DETERMINAZIONE DEL DIRIGENTE SERVIZIO VIA/VINCA 18 aprile 2024, n. 182

[ID VIP 9683] - Parco eolico denominato "Impianto Guagnano", costituito da 12 aerogeneratori della potenza unitaria di 6 MW, per una potenza complessiva pari a 72 MW, incluso un sistema di accumulo integrato con potenza di 35 MW, da realizzarsi nel Comune di Guagnano (LE), e opere di connessione alla Rete di Trasmissione Nazionale che interesseranno anche il Comune di Cellino San Marco (BR). Istanza per il rilascio del Provvedimento di VIA statale ex art. 23 del D.lgs. n. 152/2006 e ss.mm.ii.

Proponente: Enel Green Power Puglia S.r.l.

Relazione tecnica a supporto dell'istruttoria sul progetto
ID_VIP 9683

Figura 5² – Area individuata nel PPTR come “Formazioni arbustive in evoluzione” in prossimità della torre GU-09

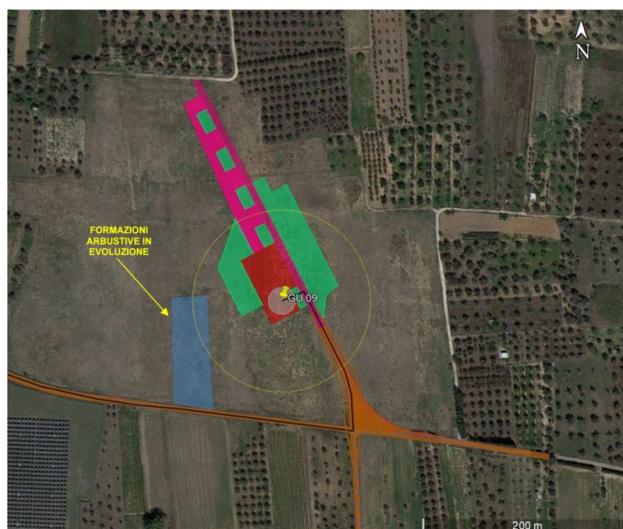
² Nel Piano Paesaggistico Territoriale Regionale (PPTR), è stata individuata un'area in prossimità della torre eolica GU-09 della superficie di circa 4.000 mq, come area interessata da **formazioni arbustive in evoluzione**. Dai sopralluoghi effettuati in campo e dalle foto in allegato (foto 25, 26), il Proponente ha accertato che non vi è alcuna presenza di arbusti nell'area in questione né tantomeno nell'immediato intorno, ma è presente una cotica erbosa tipica delle aree incolte costituita essenzialmente da graminacee, composite, e altre specie spontanee molto comuni nel territorio pugliese.
